Arrêté du 15 mars 2024 relatif à la modification de la signalisation routière

NOR : IOMS2401910A

Objet : modification de diverses dispositions relatives à la signalisation routière.

SR3d + M9k1
Annonce une zone de
contrôle de l'usage
d'une voie réservée à la
circulation de certains
véhicules

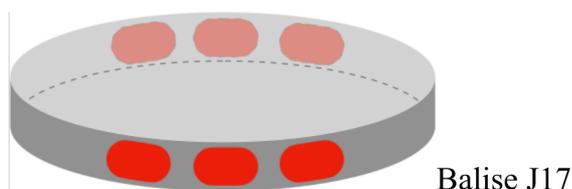
b) Dans la liste des exemples d'utilisation des panonceaux M9, sont insérés deux visuels ainsi définis :

SR3d + M9l
Annonce une zone de
contrôle du niveau
d'émission sonore des
véhicules

« La signalisation d'une zone de contrôle de l'usage des voies réservées par un ou plusieurs dispositifs de contrôle automatisé ou permettant de constater le nombre de personnes présentes à bord des véhicules peut être effectuée au moyen du panneau SR3d complété par le panneau M9k1 ou M9k2.

« La signalisation d'une zone de contrôle du niveau d'émissions sonores des véhicules par un ou plusieurs dispositifs de contrôle peut être effectuée au moyen du panneau SR3d complété par le panneau M9l. » ;

« Art. 118-13. – *Marquage axial sur route étroite.*

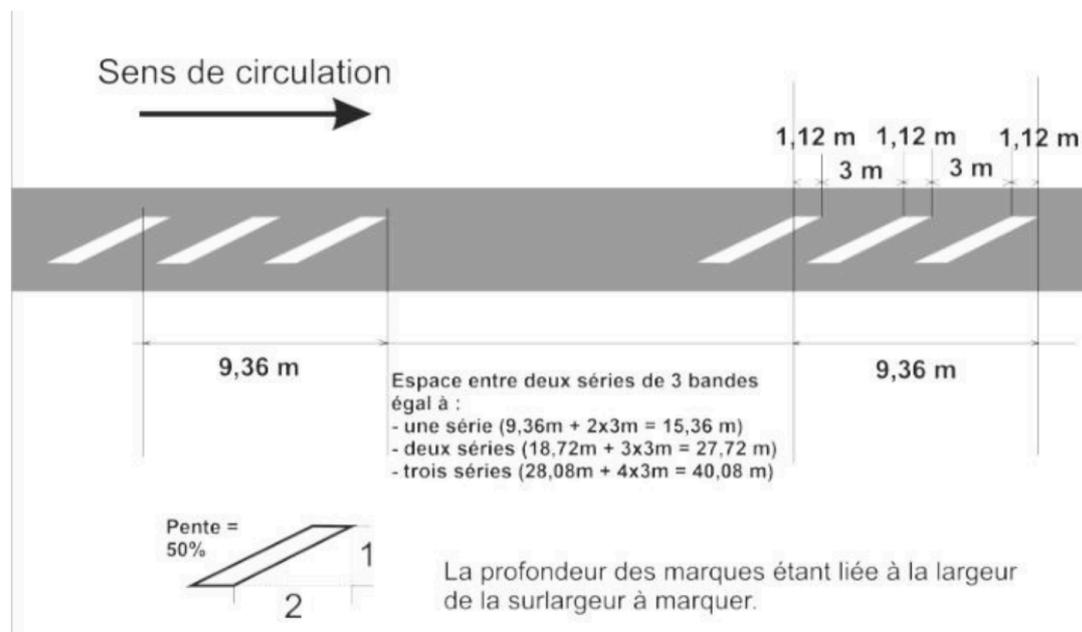
« Sur les routes étroites bidirectionnelles situées hors agglomération et dont la largeur de chaussée est inférieure à 5,20 mètres, il est possible de réaliser un marquage axial de guidage rétro réfléchissant et de couleur blanche.

« Les marques axiales de guidage dont le dessin est reproduit en annexe D9 sont placées dans l'axe de la chaussée et leur interdistance est d'une quinzaine de mètres. Cette valeur peut être modulée en fonction de la visibilité, afin qu'au moins deux marques soient vues simultanément.

« Ce marquage est exclusif de toutes autres marques d'axes et de rives ayant une action de guidage.

« Dans les intersections, les règles générales relatives au marquage axial s'appliquent conformément aux dispositions des articles 117-1 et 117-4.

« D.9. Marquage axial sur route étroites ; »

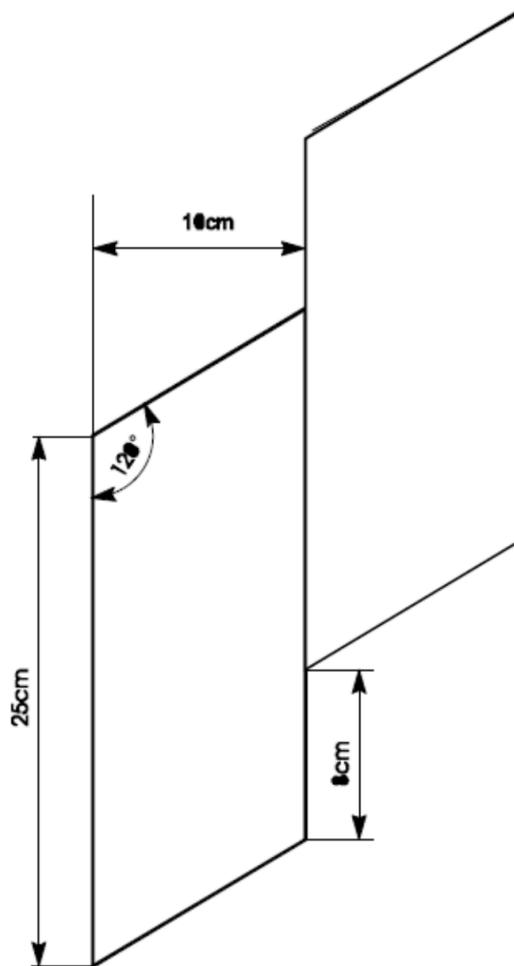
4° En annexe D, il est ajouté une annexe D.9 ainsi définie :

XC24a

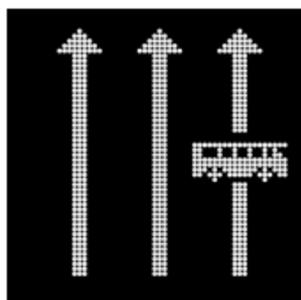
b) Dans la liste des « SIGNAUX D'INDICATION ET DE SERVICES », est inséré le signal XC24a ainsi défini :

« – une présignalisation de la voie réservée, au moyen du signal XC24a installé entre 150 mètres et 300 mètres du début de la voie réservée ;
